AUTORIDAD NACIONAL DE LICENCIAS AMBIENTALES

RESOLUCIÓN N° 001351 (05 JUL. 2024)

“Por la cual se modifica la Licencia Ambiental otorgada mediante Resolución 1326 de 5 de agosto de 2020 y se toman otras determinaciones”

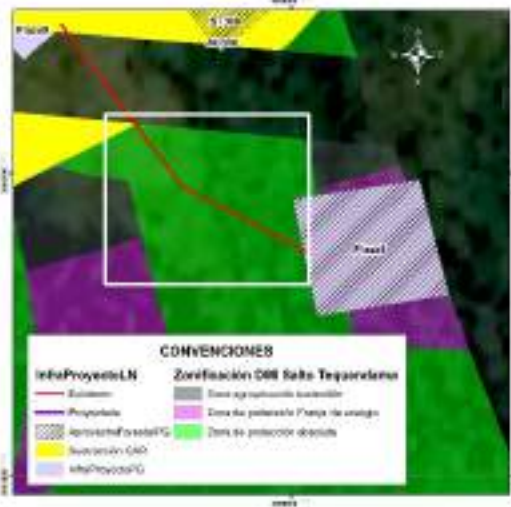
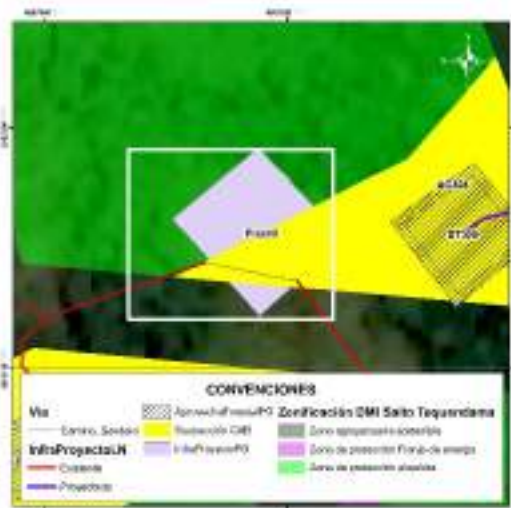
Tipo de obra	Soporte gráfico revisión Equipo Evaluador Ambiental de la ANLA	Consideraciones Equipo Evaluador Ambiental de la ANLA
Acceso a plaza 3* Plaza 3 (Se indica acceso peatonal desde carretable existente hasta sitio de plaza)		Se valida que el acceso específico hasta la plaza de tendido no es existente. Para la plaza de tendido y el acceso no se encuentra sustracción de reserva autorizada por parte de la CAR. Igualmente, no realizó la solicitud de permiso de aprovechamiento forestal. Por lo anterior NO es procedente autorizar la infraestructura de la plaza y del acceso al no tener sustracción aprobada.
Acceso a sitio de torre 301N (Se indica como acceso peatonal) Sitio de torre ST301N		Se valida que para la sección del acceso de llegada a la torre se relaciona como acceso existente a un sendero o camino, en cobertura de pastos limpios. Se identifica que no se requiere permiso de aprovechamiento y tampoco se tienen restricciones para ingreso con semovientes puesto que no se encuentra dentro del DMI Sector Salto de Tequendama y Cerro Manjui.

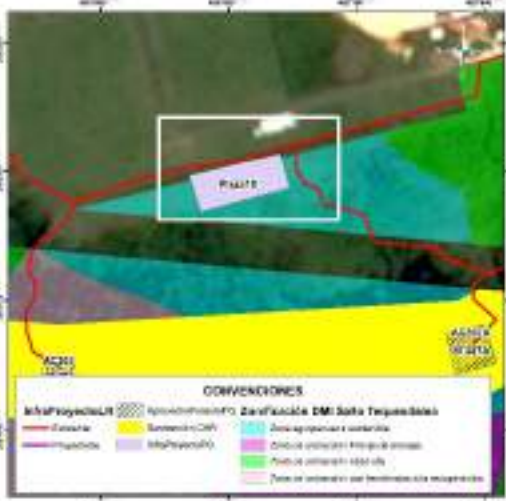
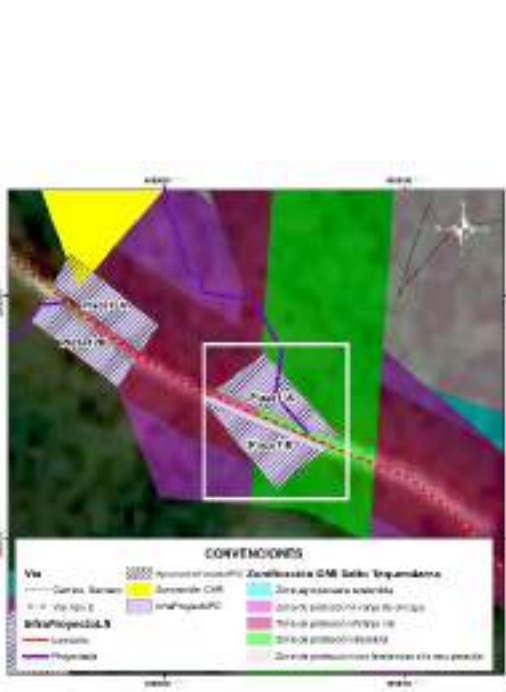
Tipo de obra	Soporte gráfico revisión Equipo Evaluador Ambiental de la ANLA	Consideraciones Equipo Evaluador Ambiental de la ANLA
Acceso a plaza 4N* Plaza 4N Acceso a torre 302N (Se indica acceso peatonal a sitio de torre) Torre 302N		Se valida que para el acceso a la plaza de tendido hay acceso existente, sobre el cual no se requiere permiso de aprovechamiento forestal. Respecto a la torre, la sección del acceso de llegada a la torre se relaciona como acceso existente a un sendero o camino, en cobertura de mosaico de pastos y cultivos. Se identifica que no se requiere permiso de aprovechamiento y que tampoco se tienen restricciones para ingreso con semovientes puesto que no se encuentra dentro del DMI Sector Salto de Tequendama y Cerro Manjui.
Acceso a plaza 5N* (Se indica existencia de acceso peatonal) Plaza de tendido 5N		Comparando la ubicación del acceso con la cartografía base se identifica que el acceso no se asocia a ningún camino o sendero existente, dándose contradicción con la tabla presentada por la Sociedad pero coherencia con la capa InfraProyectoLN, donde se indica que el acceso es proyectado. Se valida que este acceso atraviesa en su recorrido zonas de vegetación secundaria alta, sobre las cuales la Sociedad NO podrá adelantar actividades de tala puesto que no realizó la solicitud de permiso (Recuadros negros).

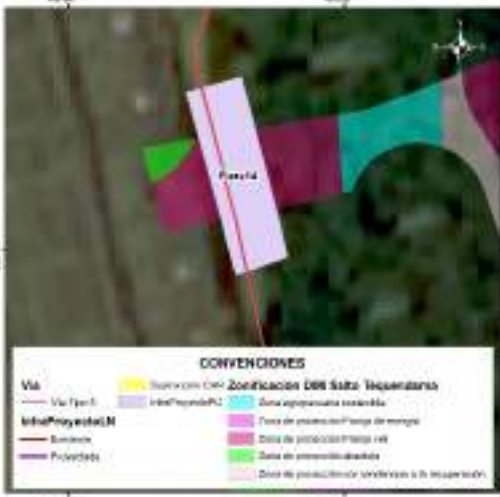
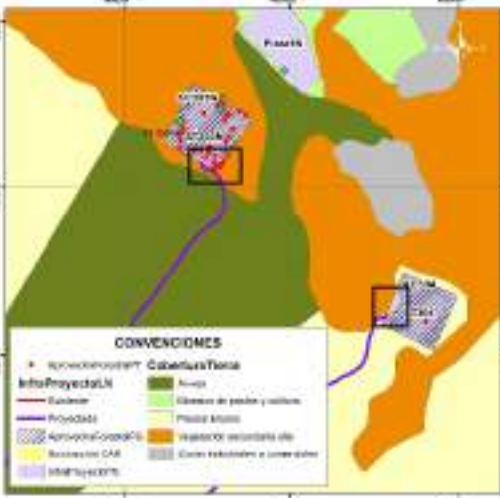
Tipo de obra	Soporte gráfico revisión Equipo Evaluador Ambiental de la ANLA	Consideraciones Equipo Evaluador Ambiental de la ANLA
Acceso a plaza 8 (Reportada como acceso peatonal en documento y en capa InfraProyectoLN como acceso existente)** Plaza de tendido 8		Se valida que el acceso específico hasta la plaza de tendido no es existente. Para la plaza de tendido y el acceso no se encuentra sustracción de reserva autorizada por parte de la CAR puesto que la Sociedad no hace su solicitud. Adicionalmente, parte de la plaza y el acceso se ubica en zona de protección absoluta, donde se establece como uso prohibido la ejecución de rocería. Por lo anterior NO es procedente autorizar la infraestructura de la plaza y del acceso al no tener sustracción aprobada y al no ser permitidas las actividades de rocería.
Acceso a plaza 9** (Reportada como acceso peatonal en documento y en capa InfraProyectoLN como acceso existente) Plaza de tendido 9		Se valida que acceso específico hasta plaza de tendido se reporta como camino o sendero, el cual se ubica a 350 m de vía tipo 6 sin pavimentar. Para plaza de tendido y acceso no se encuentra sustracción de reserva autorizada por parte de la CAR puesto que la Sociedad no hace su solicitud. Adicionalmente, parte de la plaza y el acceso se ubica en zona de protección absoluta, donde se establece como uso prohibido la ejecución de rocería. Por lo anterior NO es procedente autorizar la infraestructura de la plaza y del acceso al no tener sustracción aprobada y al no ser permitidas las actividades de rocería.

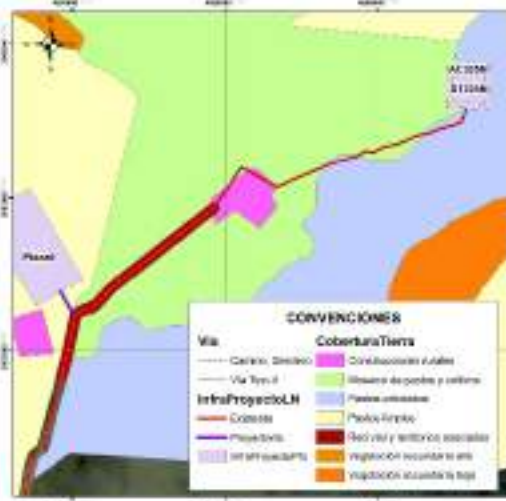
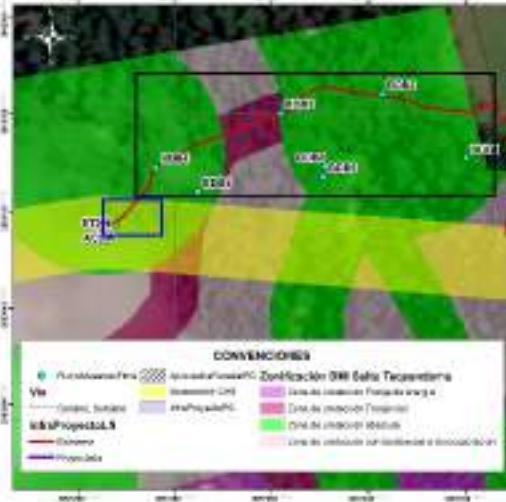
Tipo de obra	Soporte gráfico revisión Equipo Evaluador Ambiental de la ANLA	Consideraciones Equipo Evaluador Ambiental de la ANLA
Acceso a plaza 10 (vía tipo 6 sin pavimentar)** Plaza de tendido 10	 Mapa de acceso a plaza 10. Muestra una zona de acceso (Acceso 10) en un terreno con vegetación y áreas de cultivo. Se indica la plaza de tendido 10. El mapa incluye una leyenda con convenciones de colores y símbolos para diferentes tipos de terreno y infraestructura.	Se valida que el acceso específico hasta la plaza de tendido se reporta como vía tipo 6, sin embargo se plantea adecuación con rocería, aspecto que es inconsistente con la definición de la vía existente. La plaza de tendido se ubica en una “zona agropecuaria sostenible” del DIM Salto del Tequendama y Cerro Manjui, para la cual la Sociedad no solicitó sustracción de reserva ante la CAR. Por lo anterior NO es procedente autorizar la infraestructura de la plaza y del acceso al no tener sustracción de reserva.

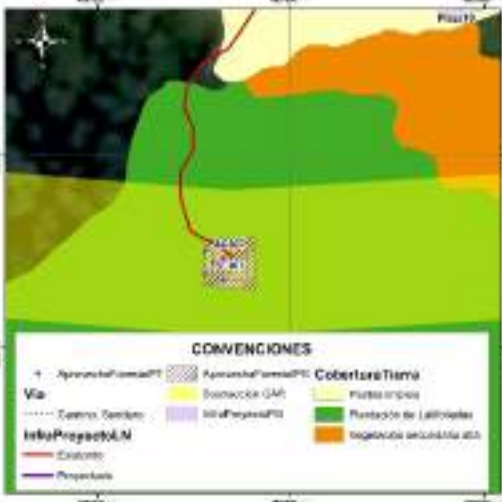
Tipo de obra	Soporte gráfico revisión Equipo Evaluador Ambiental de la ANLA	Consideraciones Equipo Evaluador Ambiental de la ANLA
Acceso a plazas de tendido 12A y 12B*** Plazas de tendido 12A y 12B		Se valida que parte de las dos plazas de tendido se encuentran en DMI sin sustracción de reserva autorizada por parte de la CAR, las cuales se ubican en “zona de protección vial”. Teniendo en cuenta el área disponible que se encuentra fuera del DMI, NO es procedente autorizar la infraestructura de la plaza de tendido 12A y solo podría autorizarse el área de la plaza de tendido 12B en el área que se encuentra fuera del DMI, área en la cual se autoriza el permiso de aprovechamiento solicitado.
Acceso a plaza de tendido 13N** Sitio de torre ST313		Se identifica que el acceso, la plaza de tendido y la torre se ubica en unidades de pastizales. El trazado del acceso se ubica sobre las zonas sustraídas, razón por la cual se considera aceptable este acceso siempre y cuando NO se realicen actividades de aprovechamiento forestal, puesto que este permiso no se solicitó.

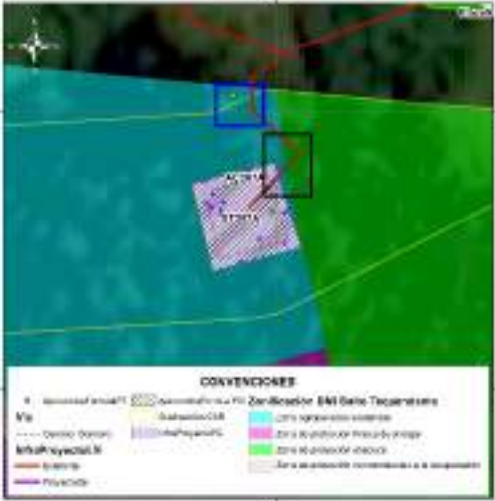
Tipo de obra	Soporte gráfico revisión Equipo Evaluador Ambiental de la ANLA	Consideraciones Equipo Evaluador Ambiental de la ANLA
Acceso a plaza (vía tipo 5)* Plaza de tendido 14		Se valida que la parte central de la plaza de tendido se encuentra en DMI para la cual la Sociedad no realizó solicitud de sustracción y por tanto no tiene autorización por parte de la CAR. En este sentido, NO es procedente autorizar la infraestructura de la plaza de tendido 14.
Accesos a sitios de torre ST303N y ST304* Sitios de torre ST303N y ST304		Comparando la ubicación de los accesos con la cartografía base se identifica que no se asocian a ningún camino o sendero existente, quedando identificada una contradicción con la tabla presentada por la Sociedad pero coherencia con la capa InfraProyectoLN donde se indica que el acceso es proyectado. Se valida que estos accesos se ubican en su mayoría en cultivos de arveja y en pastos limpios, no siendo necesario ejecutar actividades de aprovechamiento forestal para estos tramos. Para el caso del acceso al ST303N y una parte del ST304, se identifica cruce con parches de vegetación secundaria alta (ver recuadros negros) para los cuales la Sociedad NO podrá adelantar actividades de tala puesto que no realizó la solicitud de permiso.

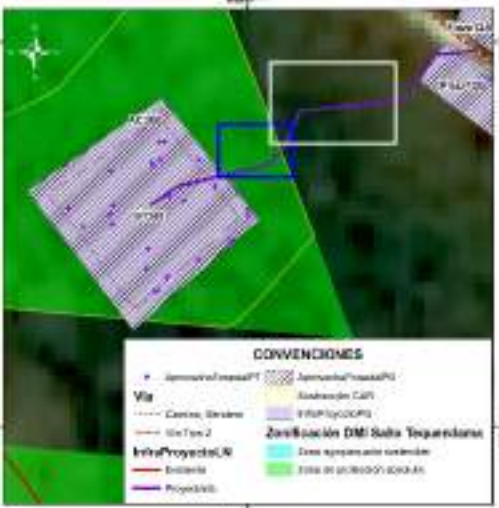
Tipo de obra	Soporte gráfico revisión Equipo Evaluador Ambiental de la ANLA	Consideraciones Equipo Evaluador Ambiental de la ANLA
Acceso a ST305N* Sitio de torre ST305N		Revisando con la cartografía base se identifica que el acceso no es existente sino que se relaciona con la existencia de un camino o sendero que atraviesa unidades de mosaico de pastos y cultivos, pastos arbolados y construcciones rurales (ubicadas a 110 m del sitio de torre). Teniendo en cuenta que la Sociedad no solicita permiso de aprovechamiento forestal, en este acceso y en la torre NO podrá adelantar actividades de tala de ningún individuo que pueda encontrarse de manera aislada (pastos arbolados).
Acceso a ST306 (Se menciona en documento y en cartografía base como acceso peatonal)*		Durante la visita de evaluación se validó que no existe camino o sendero reportado en cartobase y que la condición de la vegetación es de tipo denso, lo cual es consistente con la cobertura registrada (Bosque denso). Adicionalmente, se identifica que en el área trazada para el acceso, existen individuos de especies en veda, los cuales no están siendo incluidos en solicitud de aprovechamiento forestal (ver cuadro azul).  Individuo fustal ubicado en tramo de llegada del acceso (No solicitado en aprovechamiento forestal) Coordenadas 4°34'12"N, 74°17'15"W. De igual manera, en el tramo del acceso la Sociedad registra a las parcelas BDB4, BDB3 y BDB2 (Ver cuadros negros), en las cuales reporta 100 individuos fustales, de estos 23 obedecen a la especie <i>Cyathea sp.</i> y 35 a la

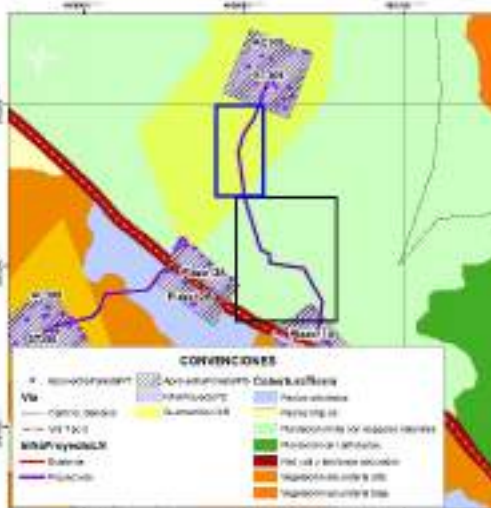
Tipo de obra	Soporte gráfico revisión Equipo Evaluador Ambiental de la ANLA	Consideraciones Equipo Evaluador Ambiental de la ANLA
		especie <i>Quercus humboldtii</i>, ambas especies en veda nacional. Sumado a esto, no se encuentra sustracción de reserva autorizada por parte de la CAR puesto que la Sociedad no hace su solicitud para los accesos y tampoco realiza solicitud de aprovechamiento forestal aun cuando fue requerido. Adicionalmente, parte del acceso se ubica en zona de protección absoluta, donde se establece como uso prohibido la ejecución de rocería. Por lo anterior NO es procedente autorizar el acceso al no tener sustracción aprobada, no haber solicitado permiso de aprovechamiento forestal y no ser permitidas las actividades de rocería.
Acceso a ST307 (Se menciona en documento y en cartografía base como acceso peatonal)*		Durante la visita de evaluación se validó que no existe camino o sendero reportado en cartobase y que la condición de la vegetación se asocia a plantaciones de latifoliadas con vegetación arbórea densa producto de la recuperación del área con presencia de especies en veda. Resultado de ello, la Sociedad para el sitio de torre (relacionado en cobertura plantación de latifoliadas) solicita permiso de aprovechamiento forestal para seis (6) individuos de <i>Quercus humboldtii</i> (especie en veda nacional), no obstante, para el acceso omite la solicitud de permiso de aprovechamiento forestal no siendo procedente la autorización de intervención en acceso. Sumado a esto, en parte del acceso no se encuentra sustracción de reserva autorizada por parte de la CAR puesto que la Sociedad no hace

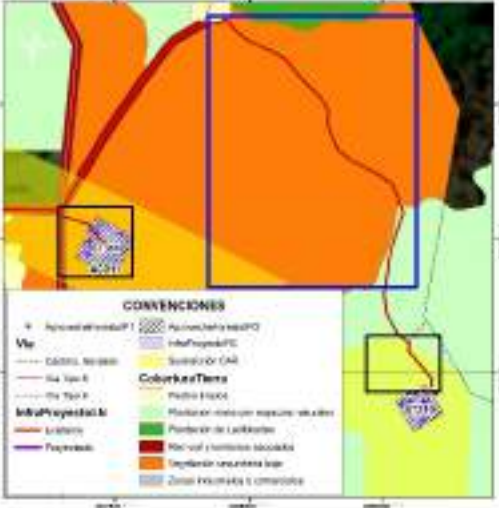
Tipo de obra	Soporte gráfico revisión Equipo Evaluador Ambiental de la ANLA	Consideraciones Equipo Evaluador Ambiental de la ANLA
		su solicitud para los accesos. Por lo anterior NO es procedente autorizar el acceso al no tener sustracción aprobada y no haber solicitado permiso de aprovechamiento forestal.
Acceso a ST307A (Se menciona en documento y en cartografía base como acceso peatonal)*		Durante la visita de evaluación se validó que no existe camino o sendero reportado en cartobase y que la condición de la vegetación se asocia a plantaciones de latifoliadas con vegetación arbórea densa producto de la recuperación del área con presencia de especies pioneras. Resultado de ello, la Sociedad para el sitio de torre (relacionado en la misma cobertura) solicita permiso de aprovechamiento forestal para 16 individuos fustales, no obstante, para el acceso omite la solicitud de permiso de aprovechamiento forestal no siendo procedente la autorización de intervención en acceso. Adicionalmente, en la visita de evaluación se identificó que en el área trazada para el acceso, existen individuos fustales, los cuales no están siendo incluidos en solicitud de aprovechamiento forestal (ver cuadro azul). Sumado a esto, en parte del acceso no se encuentra sustracción de reserva autorizada por parte de la CAR puesto que la Sociedad no hace su solicitud para los accesos y adicionalmente, parte del acceso se ubica en zona de protección absoluta, donde se establece como uso prohibido la ejecución de rocería (ver cuadro negro). Por lo anterior NO es procedente autorizar el acceso al no tener sustracción aprobada, no haber solicitado permiso de aprovechamiento forestal y no

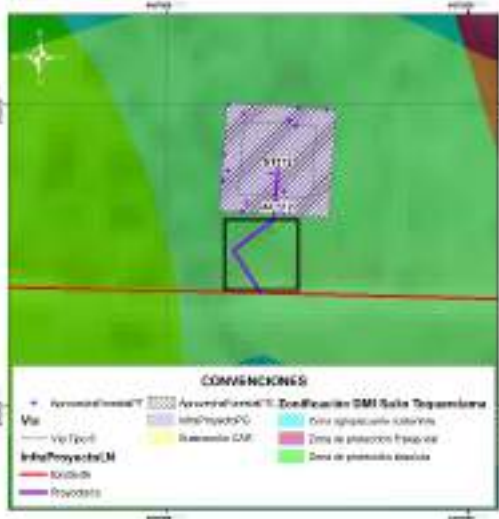
Tipo de obra	Soporte gráfico revisión Equipo Evaluador Ambiental de la ANLA	Consideraciones Equipo Evaluador Ambiental de la ANLA
		ser permitidas las actividades de rocería.
Acceso a ST308 (Acceso mencionado como proyectado en capa InfraProyectoL N y como sendero/camino en cartobase)*		Durante la visita de evaluación se validó que no existe camino o sendero reportado en cartobase y que la condición de la vegetación se asocia vegetación secundaria alta. Resultado de ello, la Sociedad para el sitio de torre (relacionado en la misma cobertura) solicita permiso de aprovechamiento forestal para 36 individuos fustales, no obstante, para el acceso omite la solicitud de permiso de aprovechamiento forestal no siendo procedente la autorización de intervención en acceso. Adicionalmente, en la visita de evaluación se identificó que en el área trazada para el acceso, existen individuos fustales, los cuales no están siendo incluidos en solicitud de aprovechamiento forestal (ver cuadro azul). Sumado a esto, en área por fuera del DMI (ver recuadro blanco) tampoco se solicita permiso de aprovechamiento aun cuando la cobertura es vegetación secundaria alta. Por lo anterior NO es procedente autorizar el acceso al no haber solicitado permiso de aprovechamiento forestal para su intervención.

Tabla 61 Zonificación de Manejo Ambiental definida por la ANLA

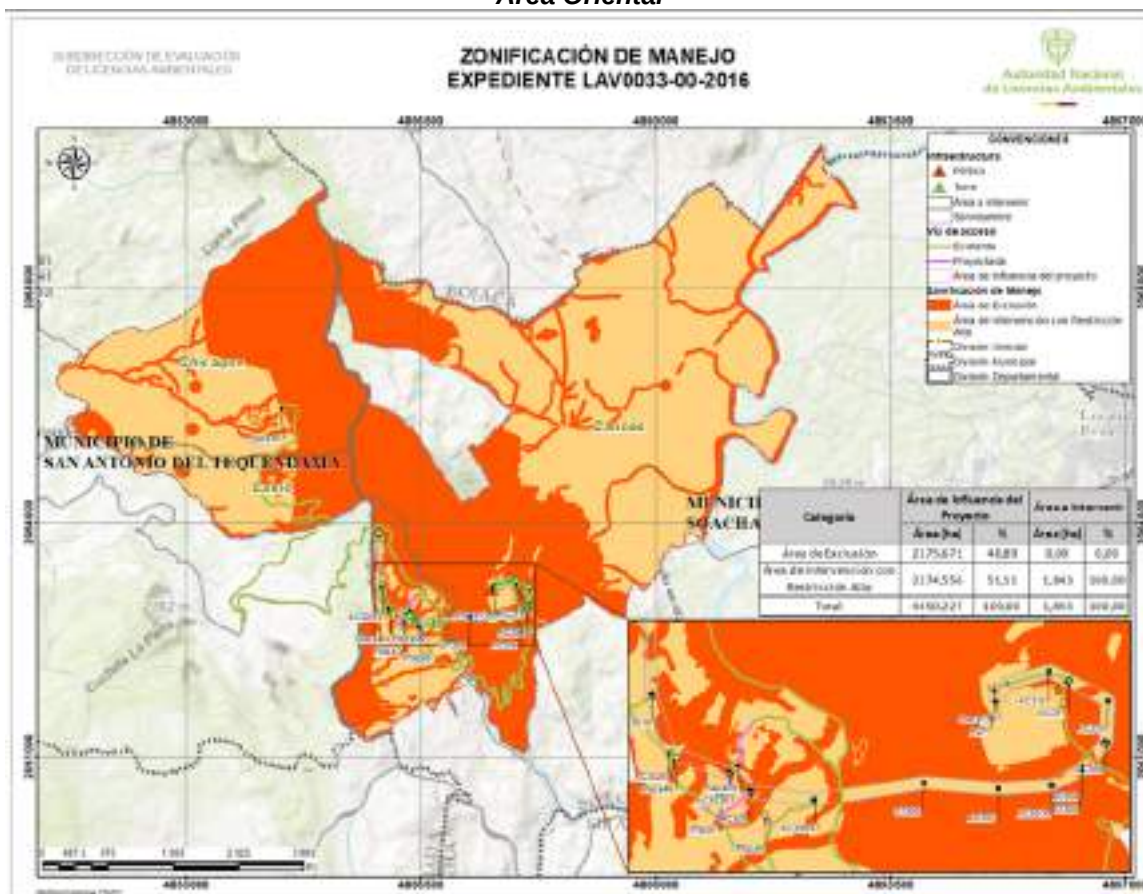
A continuación, se presenta la tabla y figura de la zonificación de manejo ambiental ajustada de acuerdo con las consideraciones de esta Autoridad Nacional para la modificación de la licencia ambiental del proyecto UPME 01 de 2013 (Subestación Norte 500 KV y Líneas de Transmisión Norte - Tequendama 500 KV y Norte Sogamoso 500 kV) – como primer refuerzo de red 500 KV del Área Oriental.
